INTERNATIONALER VORLÄUFIGER PRÜFUNGSBERICHT

Aktenzeichen des Anmelders oder Anwalts J.	WEITERES VORGEHEN	siehe Mitteilung über die Übersendung des Internationalen vorläufigen Prüfungsberichts (Formblatt PCT/IPEA/416)
Internationales Aktenzeichen PCT/EP 03/13544	Internationales Anmeldedatum (Tag/Monat/Jahr) 02.12.2003	Prioritätsdatum (Tag/Monat/Jahr) 06.12.2002
Internationale Patentklassifikation (IPK) oder nationale Klassifikation und IPK E02F9/14		
Anmelder TEREX GERMANY GMBH & CO. KG et al.

INTERNATIONAL PRELIMINARY REPORT ON PATENTABILITY
(Chapter II of the Patent Cooperation Treaty)

Applicant's or agent's file reference MIN 6WO	FOR FURTHER ACTION See Form PCT/IPEA/416	
International application No. PCT/EP2003/013544	International filing date (<i>day/month/year</i>) 02 December 2003 (02.12.2003)	Priority date (<i>day/month/year</i>) 06 December 2002 (06.12.2002)
International Patent Classification (IPC) or national classification and IPC E02F 9/14		
Applicant TEREX GERMANY GMBH & CO. KG

Fig. 3

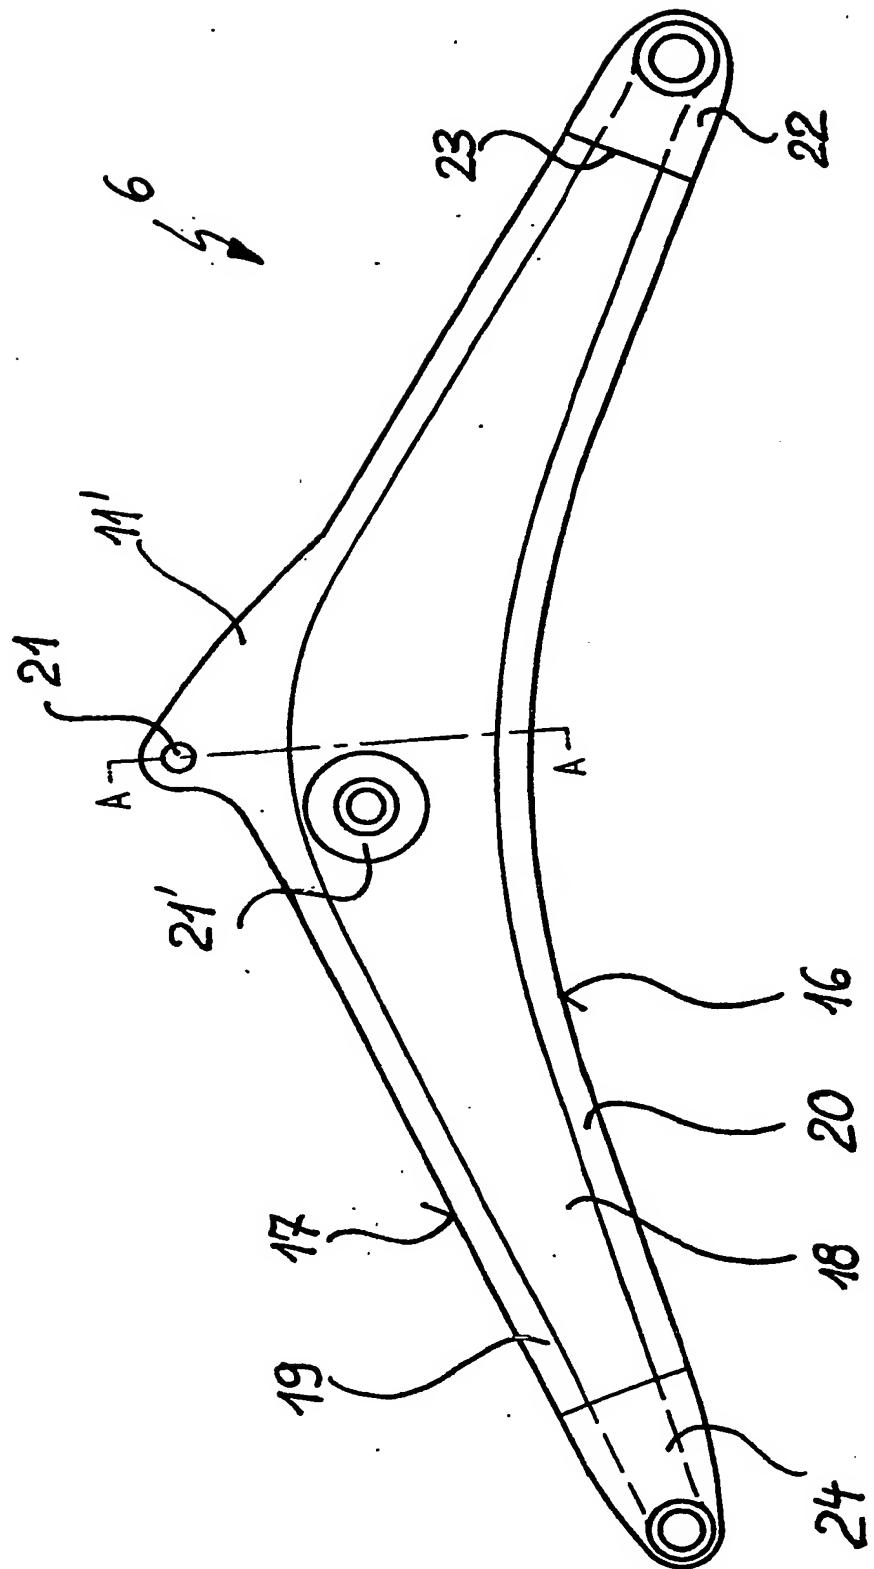
- Von der gegenwärtigen Formulierung "versehen sind" zusammen mit den Ausführungen in der Beschreibung und den Referenzen zu den Figuren ist nicht klar, ob die oberen und unteren profilverstärkten Endbereiche zu den Seitenwänden gehören, bzw. wo sich die Lagerstellen (21, 21') befinden (PCT-Richtlinien, IV-III-4.3).

Bemerkung: Bei der jetzigen Formulierung befinden sich die Lagerstellen lediglich in den Seitenwänden 18. Daher fallen die Ausführungsbeispiele der Figuren 4-8 nicht mehr unter den beanspruchten Gegenstand und müssten gestrichen werden.

- Das Bezugszeichen 21 wurde hier entgegen der ursprünglichen Offenbarung den Zylinderaufnahmepunkten zugeordnet.
- Außerdem müssen beim nunmehr beanspruchten Gegenstand korrekterweise das Bezugszeichen 21' zur Bezeichnung der Lagerstellen in den Seitenwänden bzw. 21 zur Bezeichnung der Lagerstellen in den profilverstärkten Endbereichen verwendet werden (PCT-Richtlinien, IV-III-4.3).

- It is not clear from the current wording "are provided" together with the statements in the description and the references to figures whether the upper and lower profile-reinforced end regions belong to the lateral walls and where the mounting points (21, 21') are located (PCT Guidelines, Section IV, Chapter III, paragraph 4.3).

Note: According to the current wording, the mounting points are only on the lateral walls 18. The embodiments of figures 4 to 8 are therefore no longer covered by the claimed subject matter and must therefore be deleted.

- Reference sign 21 is now assigned, in contrast to the original disclosure, to the cylinder mounting

- Furthermore, reference sign 21' must be used specifically to designate the mounting points in the lateral walls and reference sign 21 must be used specifically to designate the mounting points in the profile-reinforced end regions in the presently claimed subject matter (PCT Guidelines, Section IV, Chapter III, paragraph 4.3).

2.1 Folgende Interpretation wird zur Beurteilung der Neuheit und erfinderischen Tätigkeit herangezogen und würde auch den Klarheitseinwand überwinden: Geschweißtes Profil für Tiefloßel- (5) und Ladeschaufelausrüstungen (5') eines Baggers (1), wie Ausleger (6, 6') und Stiele (7, 7'), beinhaltend Ober- (17) und Untergurte (16) sowie damit in Wirkverbindung stehende Seitenwände (18), wobei die Seitenwände (18) mit oberen und unteren profilverstärkten

Endbereichen (19, 20) versehen sind, die die Eckbereiche für die zwischen den Endbereichen (19, 20) angeordneten Ober- (17) und Untergurte (16) bilden, und wobei die **profilverstärkten** Endbereiche (19, 20) durch separate der jeweiligen Kontur der Ausleger (6, 6') und Stiele (7,7') angepasste Bleche gebildet sind, die schweißtechnisch mit den jeweiligen vom Querschnitt her dünner ausgebildeten Seitenwänden (18) verbunden sind und **mit diesen zwei Seitenwandanordnungen (18, 19, 20) bilden**, gekennzeichnet dadurch, dass die **zwei Seitenwandanordnungen (18, 19, 20)** mit Lagerstellen (21, 21') zur Aufnahme von Zylinderaufnahmepunkten versehen sind.

2.1 The following interpretation was used in the assessment of novelty and inventive step and would also rectify the objection regarding clarity: welded profile for fitting a digger (1) with a backhoe dipper (5) or a loading shovel (5'), such as booms (6, 6') and supporting members (7, 7'), comprising top (17) and bottom flanges (16) and lateral walls (18) operatively connected thereto, wherein the lateral walls (18) are provided with upper and lower profile-reinforced end regions (19, 20) which form the corner regions for the top (17) and bottom flanges (16) situated between the end regions (19, 20), and wherein the profile-reinforced end regions (19, 20) are formed by separate pieces of metal adapted to the respective contours of the boom (6, 6') and supporting members (7, 7'), said pieces of metal being connected by means of welding to the respective lateral walls (18), which are thinner in terms of cross-section, and forming together with the lateral walls two lateral wall structures (18, 19, 20), characterized in that the two lateral wall structures (18, 19, 20) are provided with mounting points (21, 21') for cylinder support points.
